TUCKER®セルフピアッシングリベット (SPR) 電動締結システム

3サイズリベット用マグネットレシーバ Assy「QE1119B」構成部品：コレット「QE1120B」

側溝加工形状変更のお知らせ

3サイズ用リベット用コレット「QE1120B」

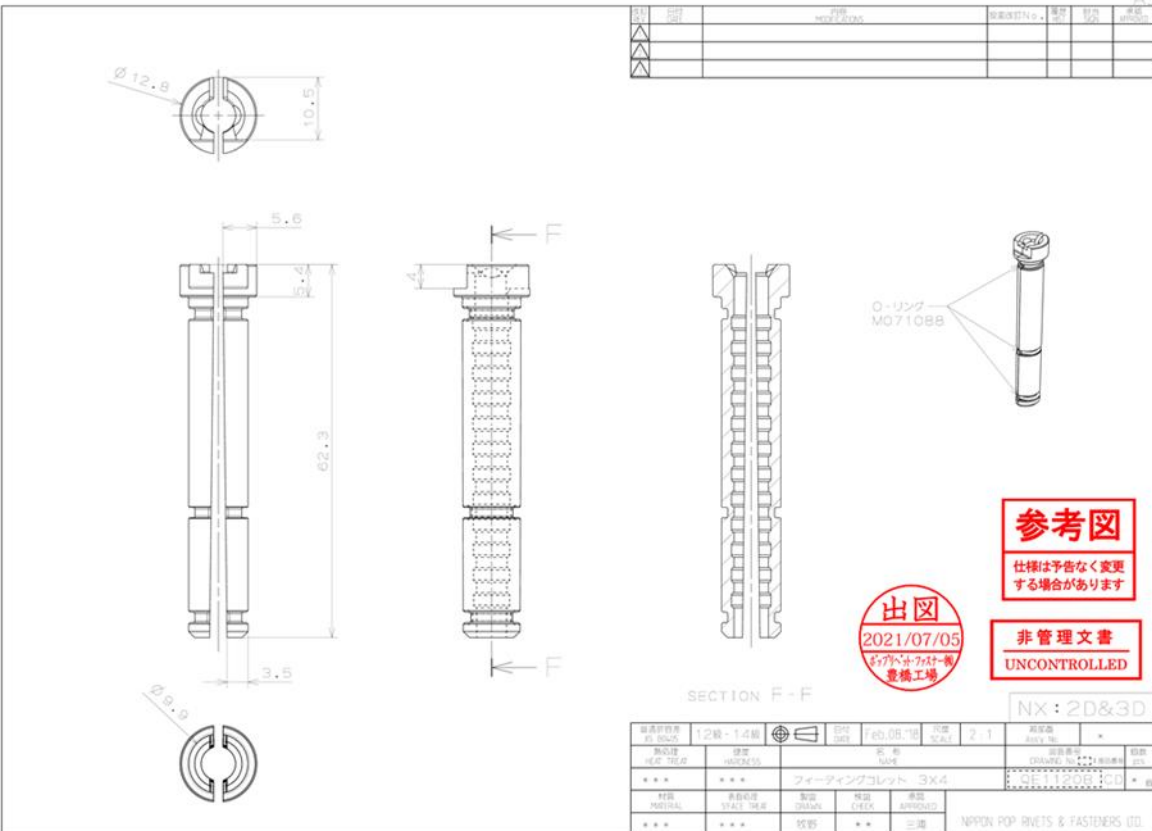
- 3サイズ用リベット用コレット「QE1120B」(3サイズリベット用マグネットレシーバ Assy「QE1119B」構成部品)
 - ◆ コレット内側溝加工形状変更 **丸溝型** → **角溝型**へ変更

変更前(旧): **丸溝型**

変更後(新): **角溝型**

- ご利用にあたり
 - ◆ 3サイズリベット用マグネットレシーバ Assy「QE1119B」、3サイズ用リベット用コレット「QE1120B」共に、後者の側溝加工形状の変更に伴う品番変更はございません。
 - ◆ 側溝加工形状が**丸溝型** → **角溝型**へ変更されますが、コレットの機能、性能には変わりございません。
 - ◆ コレット「QE1120B」は2個で1セットとなります。変更前(旧)、変更後(新)のコレット共に、どちらも3サイズリベット用マグネットレシーバ Assy「QE1119B」の構成部品として使用できますが、それらは同じ側溝加工型(**丸溝型*丸溝型**もしくは**角溝型*角溝型**)の組み合わせで必ず使用願います。

〈図1〉 対象箇所図示

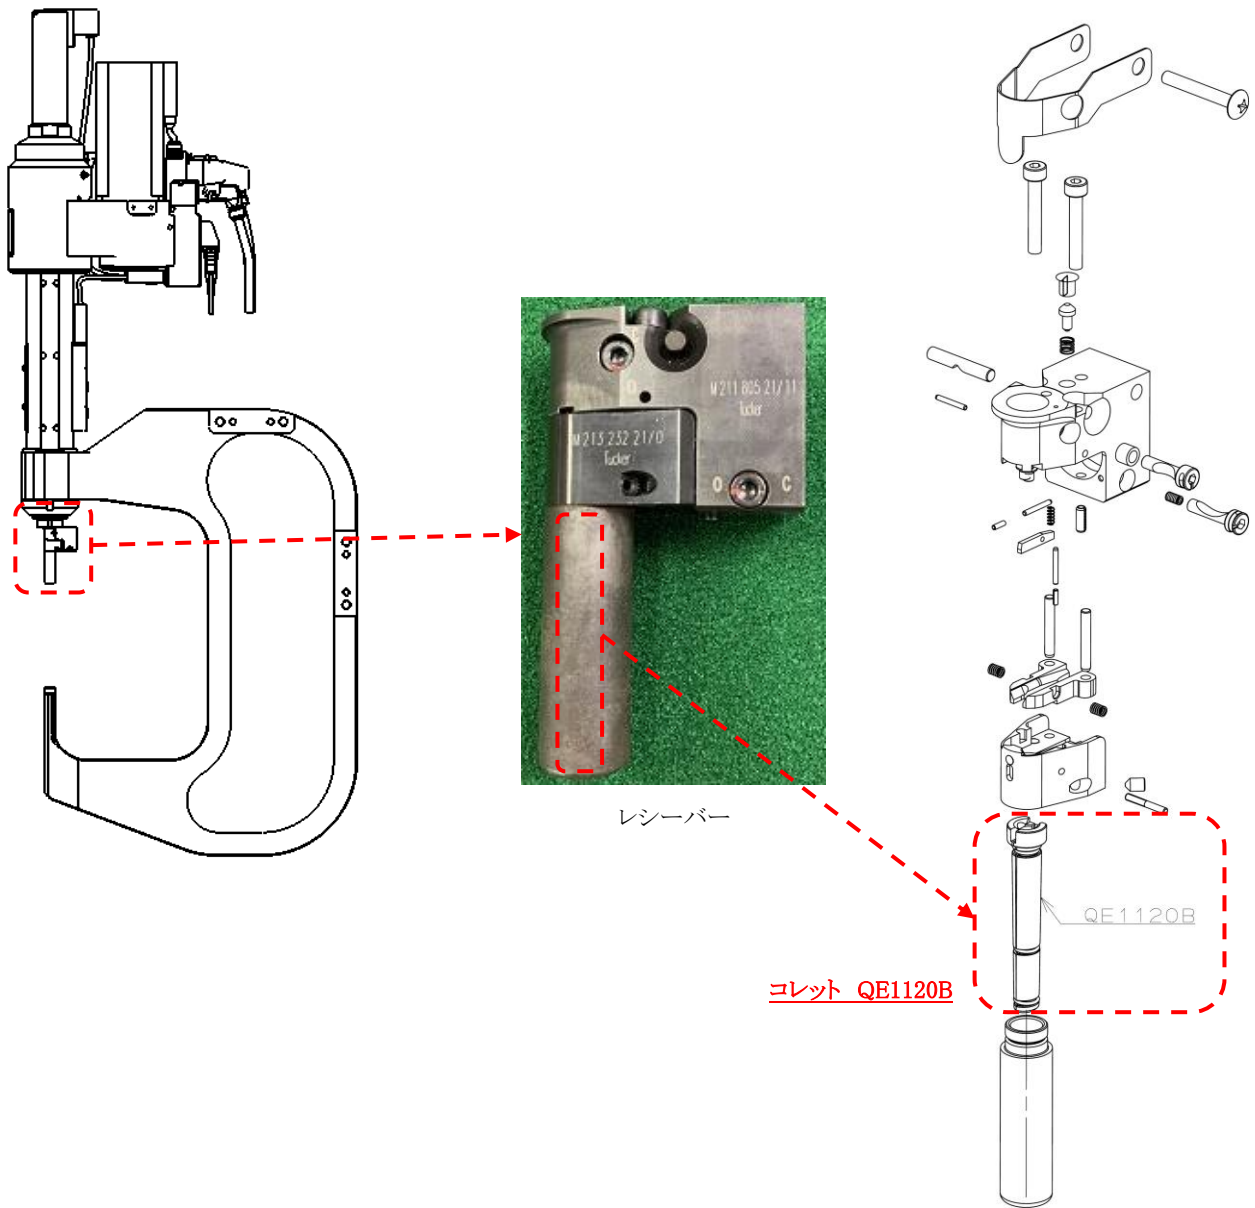
〈図1〉を参照願います。
